# COMUNE DI CERVIA

### VARIANTE AL P.R.G. N° 35 RELATIVA AD UN PIANO URBANISTICO ATTUATIVO IN CENTRO STORICO DI CERVIA SOTTOSETTORE Aa1

## ***"RELAZIONE E MODIFICHE NORMATIVE"*** ***APPROVAZIONE***

figura 1

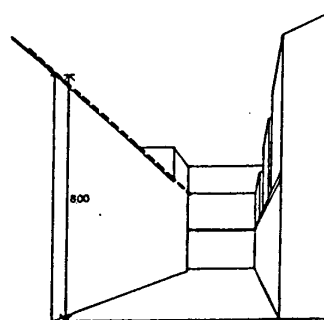
L'altezza reale (da misurarsi al sottogronda) dei nuovi corpi di fabbrica da erigersi su *via XX Settembre* va calcolata rispettando i seguenti limiti e parametri (*riferimento alla figura 1*):

- Altezza pari alla **linea di gronda** delle *Case dei Salinari*.
- ~~Nell'angolo fra il lato lungo e il lato corto dell'isolato, in corrispondenza del bastione delle *Case dei Salinari*, va realizzato un elemento terminale più alto con funzione di segnale cerniera visiva delle fughe prospettiche del Quadrilatero di Fondazione. Questo elemento terminale d'angolo deve contenere gli eventuali ingressi pubblici di accesso alla parte interna dell'isolato, i collegamenti verticali. L'altezza di questo elemento è pari alla **linea di colmo** delle *Case dei Salinari*.~~

- ~~La larghezza in pianta sul filo stradale, nei due sensi della via XX Settembre, di questo elemento d'angolo non può superare i 10 m.~~
